# 廃スラッジ回収施設の設置に係る指摘事項リストに対する回答

2024年7月25日

東京電力ホールディングス株式会社

# 指摘事項リスト ( 1 / 5 )

## ■ 1-①：インベントリに基づく評価結果

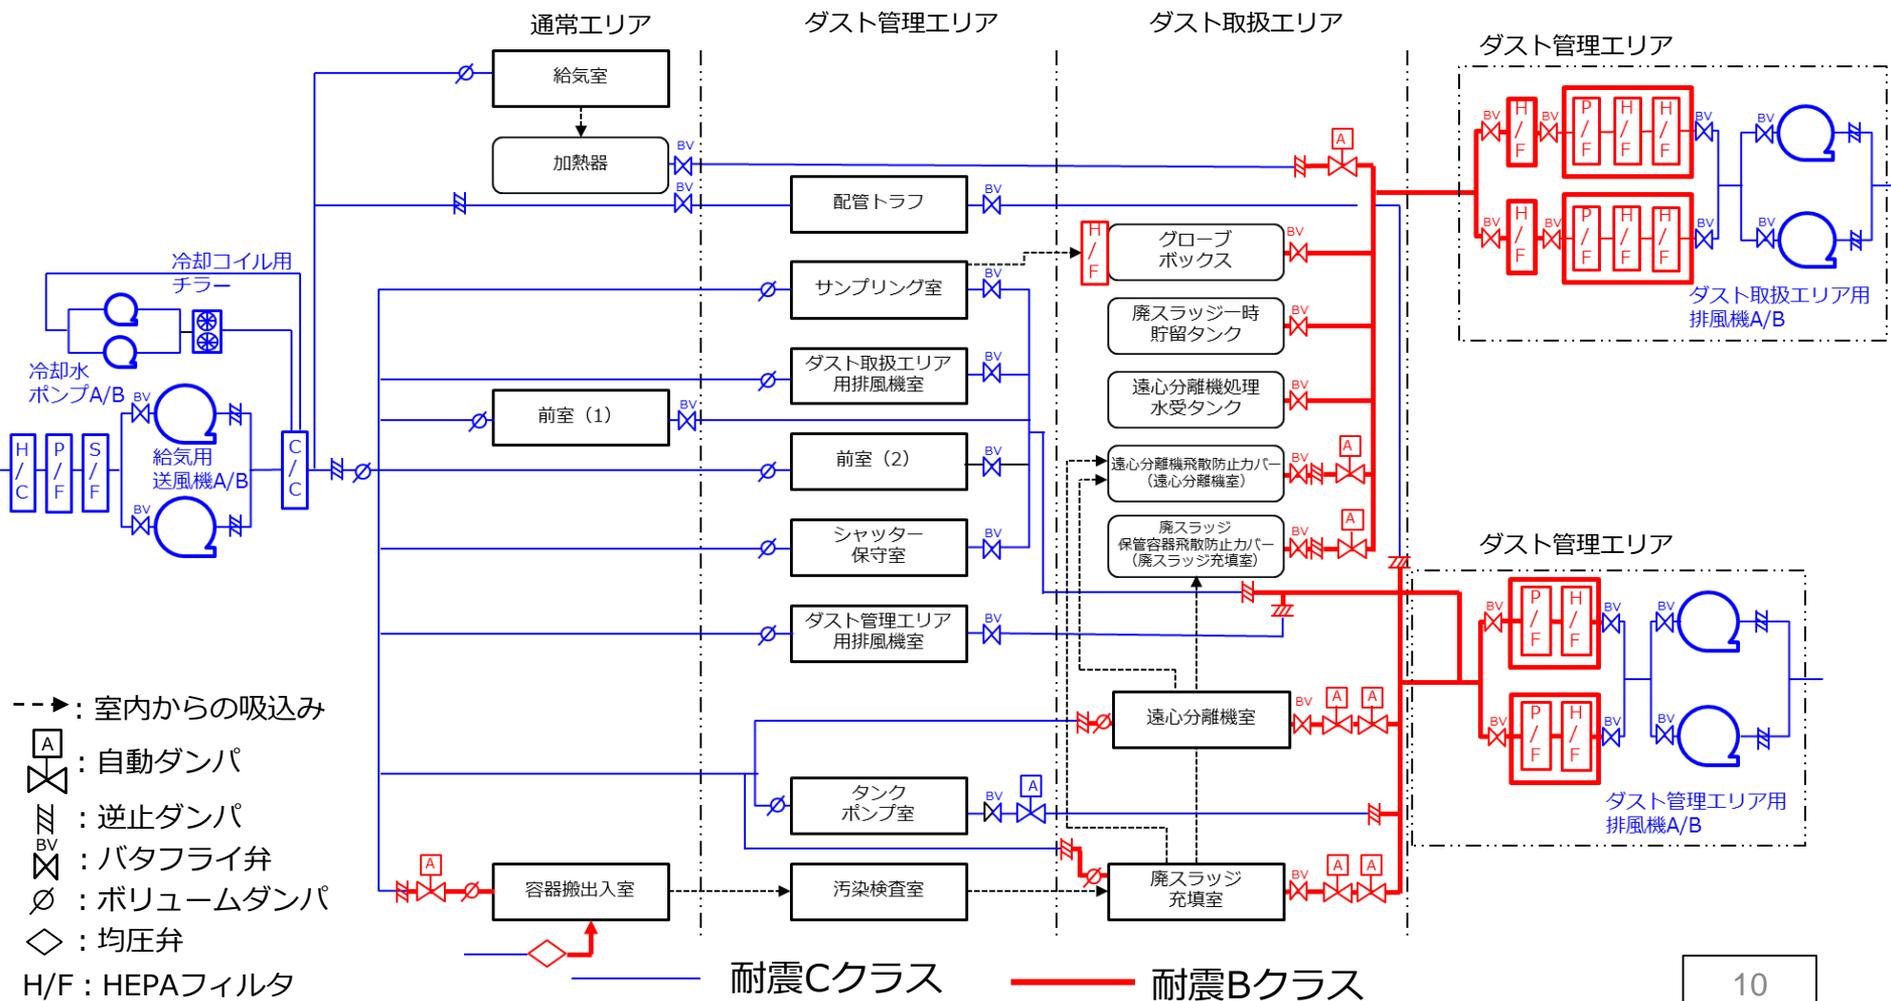
1. 最新のインベントリを踏まえた耐震クラスについて説明 (P.7~11、18)  
(コメントNo. 4、 5、 16に対する回答)

- 地震により安全機能を失った際の公衆への被ばく線量影響を評価
  - 地震による安全機能（遮蔽機能・閉じ込め機能）を失った際の公衆被ばく影響が1週間（7日間）継続した際の公衆被ばく線量を算出する。
  - 公衆被ばく線量は直接線・スカイシャイン線、大気拡散による合算値とし、評価値が保守側となるよう適切に評価点・評価条件を設定する。（評価条件はP.19～24参照）

評価項目	敷地境界線量値
直接線及びスカイシャイン線による影響	8.8E-02mSv/事故
大気拡散による影響	1.8E+00mSv/事故
<b>公衆被ばく線量</b>	<b>1.9E+00mSv/事故※1</b>

**50μSv < 1.9mSv ≦ 5mSvとなり、耐震クラス分類は『暫定Bクラス』となる。**

- 現実的な緩和対策を考慮
  - Bクラス地震の際でも屋外設備の筐体は健全であるため、壁面による遮へい効果等が考えられるが、**本評価では考慮しない。**
- 長期的に使用する設備、又は地震により運転できないこと若しくは作業員への被ばく影響が生じることによりリスク低減活動への影響が大きい設備
  - 廃スラッジ回収施設内の設備の供用期間は概ね6～12か月程度と想定しており、『**短期的**』に使用する設備であり、**該当しない。**
  - 本施設は**他の重要な作業は行われていない場所に設置することにより**、本施設の設備運転状態によって他の設備の運転への影響、リスク低減活動、**廃炉作業等に影響を与えることはない。**

**廃スラッジ回収施設の耐震クラス分類は『Bクラス』とする。**

## 機動的対応の内容

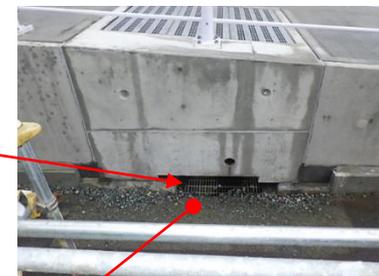
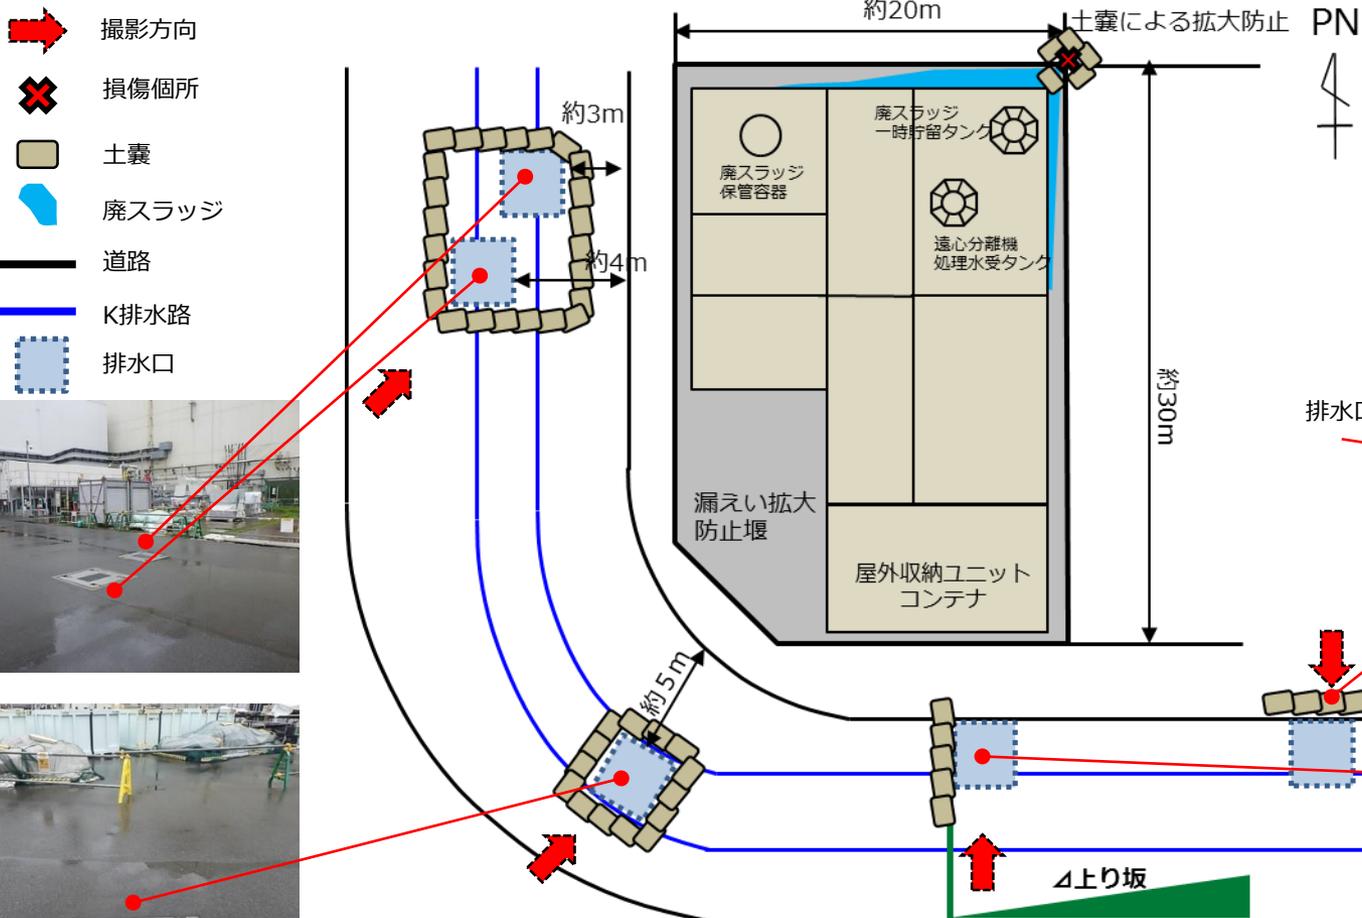
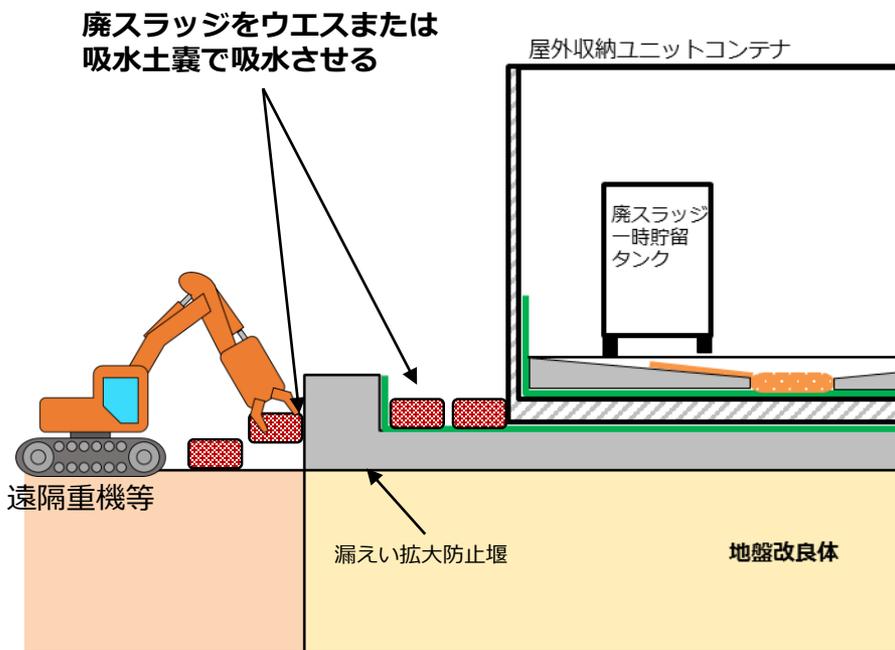
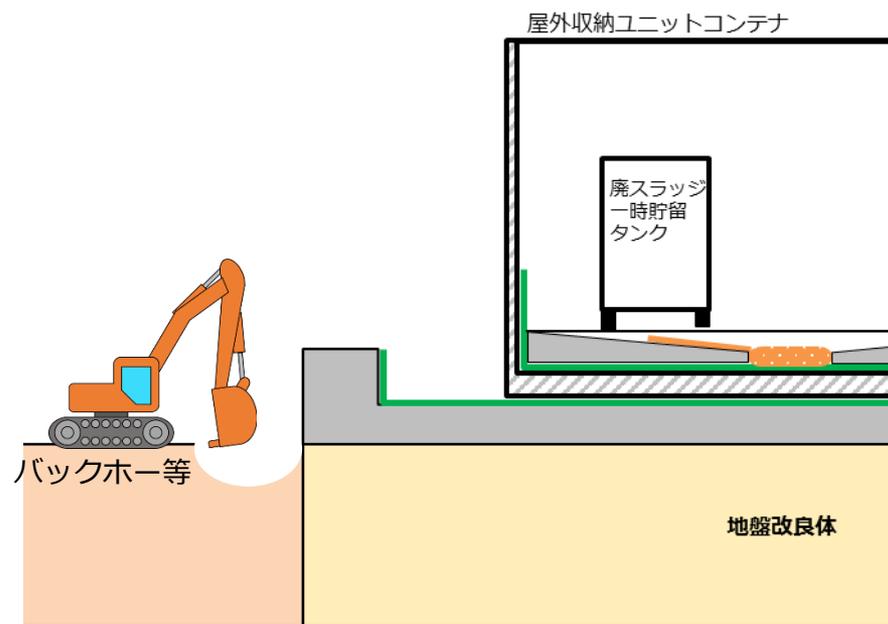
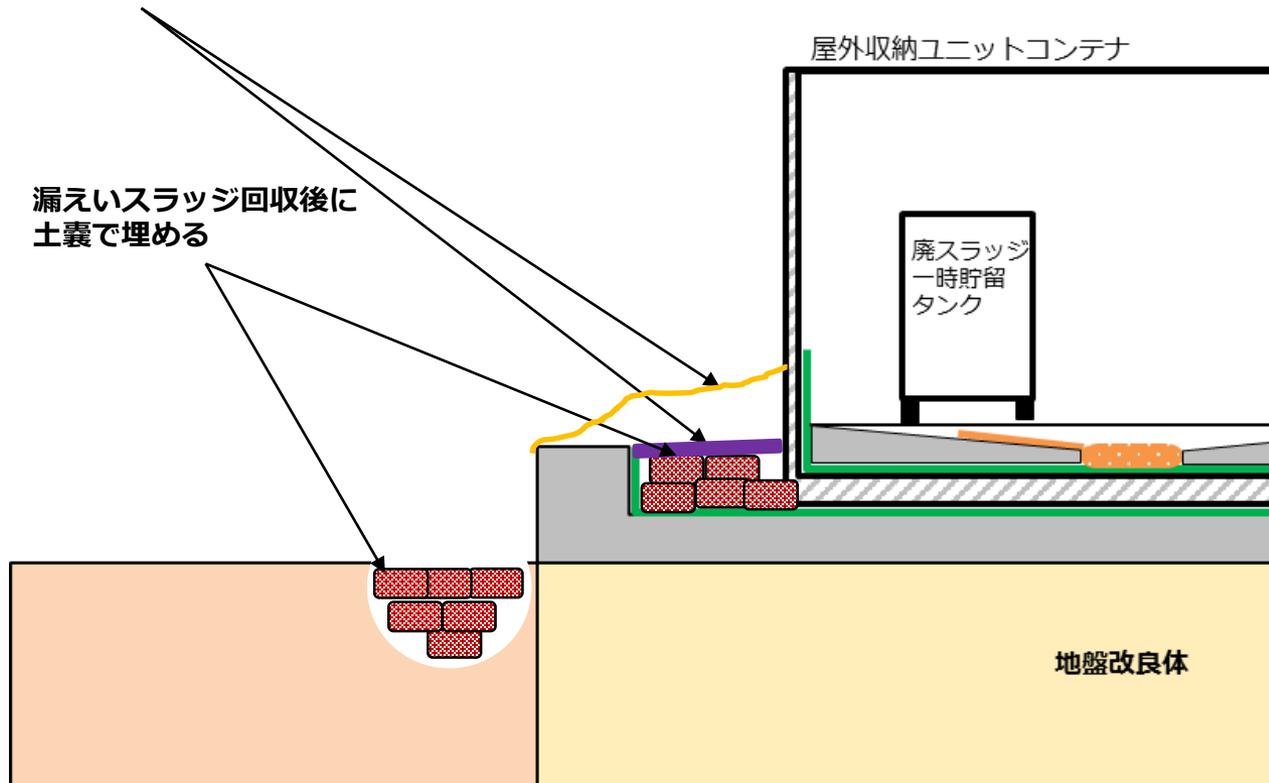
7	第07回 (2023/3/6)	(P.15 廃スラッジ回収設備の耐震クラス設定について) 「(ト)に定める液体放射性物質には該当しないと判断」という考えは規制庁と認識が異なる。固・液体状の二層を扱うことを鑑みると、漏えい物質が広がることはほぼ自明であるので、機動的対応で解消することはしっかりと説明すること。	脱水前の廃スラッジを取扱うタンク内から、廃スラッジが屋外へ漏えいした場合を想定して、作業内容、被ばく線量について概略評価を行った結果を提示する。	第21回技術会合 (2024/7/25)にて 回答

- ① 屋外収納ユニットコンテナ周辺の線量測定、および漏えい拡大防止堰の損傷を確認する。  
著しい線量上昇が確認された場合は人が近づかないよう、遠隔重機等に搭載するカメラにて、損傷個所の確認、漏えい範囲の確認、線量計にて線量測定を実施する。
- ② 漏えい拡大防止堰外の漏えい拡大防止のために土嚢を、まずはK排水路周りを人手で設置し、その後漏えい拡大防止堰の損傷部を遠隔重機等で設置する。

- ③ 遠隔重機等にて、漏えい拡大防止堰内および堰外に流出した廃スラッジを回収するために、ウエスまたは、吸水土嚢を設置する。吸水させたウエスまたは吸水土嚢は、容器等に保管する。
- ④ 漏えい拡大防止堰外に廃スラッジが漏えいし、土壌へ浸透している可能性のある場合、漏えい箇所周辺の土壌を回収する。回収した土壌は容器等に保管する。なお、容器等はプロセス主建屋内に仮置きする。

- ⑤ 線量の高い箇所に遠隔重機等で鉛毛マット等を敷設し、線量を低減後、ビニールシートを敷設する。

No.	作業内容※1	作業時間 (分)	作業人数 (名)	線源からの距離 (m)	作業エリアの線量 (mSv/h)	被ばく線量 (mSv/人)
①-1	線量測定、 漏えい拡大防止堰 損傷個所の確認、 漏えい範囲の確認 (人手による作業) ※2	10	2	5	5	0.9
①-2	線量測定、 漏えい拡大防止堰 損傷個所の確認、 漏えい範囲の確認 (遠隔重機等)	60	2	20以上	0.3	0.3
②-1	K排水路周りへの土嚢設置 (人手による作業)	30	2	5	5	3
②-2	漏えい拡大防止堰 損傷個所への土嚢設置 (遠隔重機等)	60	2	20以上	0.3	0.3
③	廃スラッジの回収 (遠隔重機等)	60	2	20以上	0.3	0.3
④	土壌の回収	15	1	2	7※3	2
⑤	土壌回収部や損傷部への 土嚢、鉛毛マットの設置 ビニールシートの敷設 (遠隔重機等)	120	6	20以上	0.2※3	0.4

# 【参考】公衆被ばく線量の算出方法（直接線およびスカイシャイン線による影響）

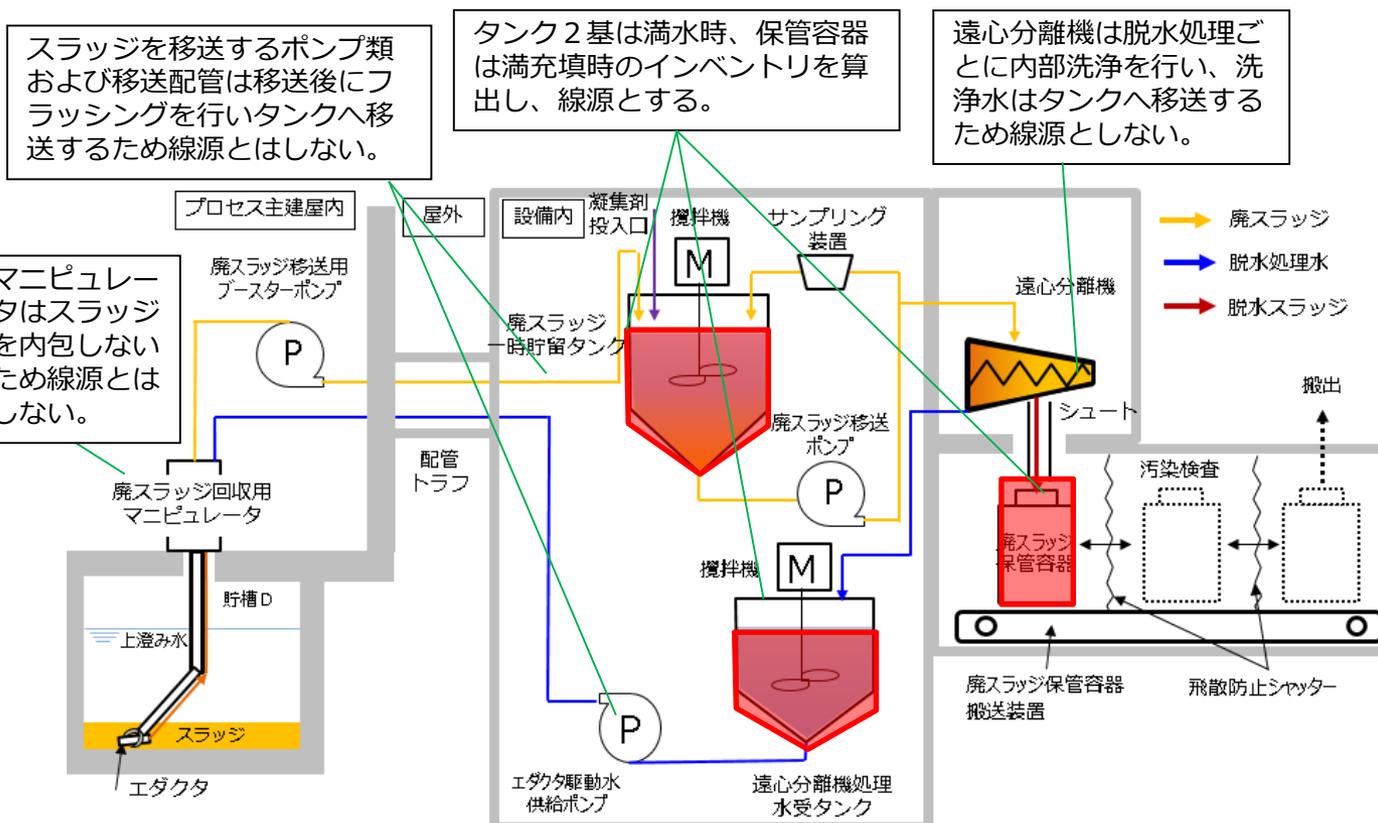
No.	実施回	指摘事項	回答	回答時期
1	第07回 (2023/3/6)	(P.14 廃スラッジ回収設備の耐震クラス設定) ここを含めて数値が暫定値となっている部分がある。 この点は少し深掘りして今後確認する。	第17回技術会合(2024/3/21)にて回答済。	—
2	第07回 (2023/3/6)	(P.17 【参考】公衆被ばく線量の算出方法(直接線およびスカイシャイン線による影響)) 設備内の最大貯留インベントリがどのように算出されたのか根拠を説明すること。 (P29、P30との関係も整理し、説明すること)	第17回技術会合(2024/3/21)にて回答済。	—
3	第07回 (2023/3/6)	(P.10 廃スラッジ回収設備設置に対する措置を講ずべき事項の該当項目) 8.記載のうち、保管容器の遮へい対策については今回説明がないと思う。 表面線量1mSv/h以下になるよう遮へいし、第四施設に保管可能なことについて説明すること。	廃スラッジ保管容器の構造図、遮へい体の構造、線量評価結果、第四施設の格納条件について提示する。	2024/11月
4	第07回 (2023/3/6)	(P.26 廃スラッジ回収設備の耐震クラス一覧) 屋外設備・配管トラフの基礎(漏えい拡大防止堰)の耐震クラスについて、Ss900の具体的評価の対象、方法をどうするのか今後の面談で明確にすること。	屋外設備・配管トラフからの漏えい時の機動的対応を踏まえて、耐震クラスについて提示する。	第21回技術会合 (2024/7/25)にて 回答
5	第07回 (2023/3/6)	換気空調系の耐震クラスについて、Cクラス設定とされているが、Bクラスとの取り合いの部分の考え方については、今回Bクラス相当の強度を持たせるという考えは示されたので、今後の審査面談の中で詳細な部分を確認し、必要に応じて技術会合で議論する。	換気空調設備の一部を耐震Bクラスとし、バウンダリを維持することでダストを閉じ込めることを提示する。	第21回技術会合 (2024/7/25)にて 回答
6	第07回 (2023/3/6)	(P.15 廃スラッジ回収設備の耐震クラス設定について) 屋外設備・配管トラフの基礎(漏えい拡大防止堰)について漏えい時の機動的対応がどういう体制で、どの程度の時間で回収したものをどこに持っていくのか等を整理し、説明すること。	脱水前の廃スラッジを取扱うタンク内から、廃スラッジが屋外へ漏えいした場合を想定して、作業内容、被ばく線量について概略評価を行った結果を提示する。	第21回技術会合 (2024/7/25)にて 回答

- 設備の運転状態を考慮しても、廃スラッジ一時貯留タンク、遠心分離機処理水受タンク、廃スラッジ保管容器が同時に満水となることはないが、保守的に満水の状態でインベントリにて敷地境界線量評価を実施。

タンク2基は満水時、保管容器は満充填時のインベントリを算出し、線源とする。

- ＜概略設備運転手順＞
- ①貯槽Dから廃スラッジ一時貯留タンクへ廃スラッジを移送(移送後に配管内を洗浄)
  - ②廃スラッジ一時貯留タンクから遠心分離機へ1バッチ分の廃スラッジを移送(移送後に配管内を洗浄)
  - ③遠心分離機で1バッチ分の廃スラッジの脱水処理を実施。脱水後の廃スラッジは廃スラッジ保管容器へ投入(容器1本分の廃スラッジを投入後に遠心分離機内を洗浄)。脱水処理水は遠心分離機処理水受タンクに移送。
  - ④①～③を繰り返し、廃スラッジ保管容器内に規定量を投入したら容器をセシウム吸着塔一時保管施設(第四施設)に搬出し、新たな容器を搬入。
